서울시 굴토 전문위원회 심의의결조서

심의일자	2018. 12. 14(금) 15:00		
사업명	개나리4차 아파트 주택재건축정비사업(굴토)		
신청위치	강남구 역삼동 712-3번지 외 4필지		
의결번호	(굴)2018-21-3	심의결과	조건부(보고)의결 - 서면보고

[심의 내용] 굴토계획

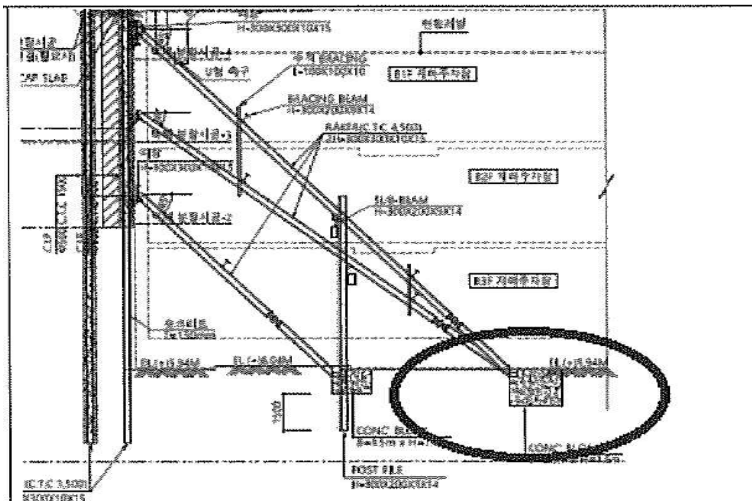
- 흠막이 벽체와 지지공법 계획에 있어서 공법별 경계부에 대한 상세 구조적 안정성검토 및 시공계획에 대하여 상세한 검토가 요구되며, 특히, 레이커와 사보강 버팀보구간 경계부에 대하여서는 보다 상세한 시공과정에 대하여 검토하기 바람
- 레이커 설치에 따른 구조물과 저촉구간에 대해 철근조립 등 상세도를 제시하기 바람
- 레이커 합벽구간 해체검토시 적용토압 조건에 대해 적정성을 검토하기 바람(해체시 캔틸레버구간의 경우는 정지토압을 적용하여 부수적으로 검토 바람)
- 연암층의 레이커 지지부 굴착방안을 제시하고, 굴착에 따른 레이커 설치 안정성 위해요인을 시공시 유의토록 도면에 노트처리하기 바람
- 암반구간 레이커 설치시 레이커 하부 굴착방법에 대한 구체적인 검토가 필요하며, 특히 발파시 진동에 따른 레이커의 안정성 등에 대해 검토하기 바람
- 레이커와 띠장과의 연결부위에 대한 보다 구체적인 구조적 안정성에 대해 검토하기 바람
- 지하 구조물 벽체 시공과 함께 레이커 지보재는 철거 함에 있어서 지하 흠막이 구조의 안정성을 검토하여 보완하기 바람, 또한 레이커 부재로 인하여 본체 슬래브 손상이 다수 발생할 것으로 사료므로 이에 대한 보완 방안을 상세히 제시하기 바람
- 다음 그림 표기부분의 레이커 부재 집중부에 대한 상세도를 보완하고, 상세 구조안정성 에 대해 검토하기 바람
 - 레이커 부재 횡좌굴 방지를 위하여 부재지지 수평보강재 추가 설치에 대해 검토바람
